ACサーボアンプ CN8用短絡コネクタの形状変更のお知らせ

MR-J4, MR-J5

図1. CN8用短絡コネクタ形状

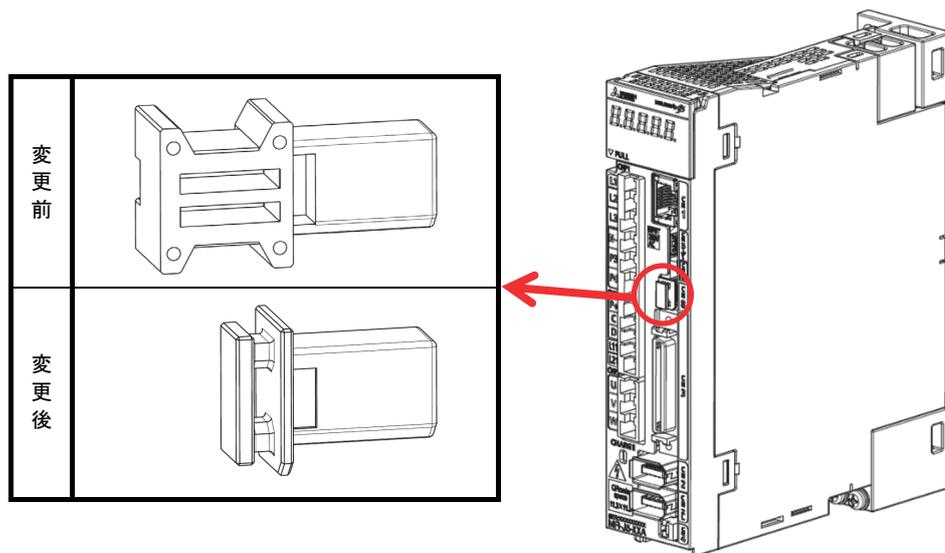
CN8用短絡コネクタ（標準付属品）の全長を6.6 mm短くいたします。
嵌合部の形状は変更ありませんので、抜去力も現行品と差異はございません。
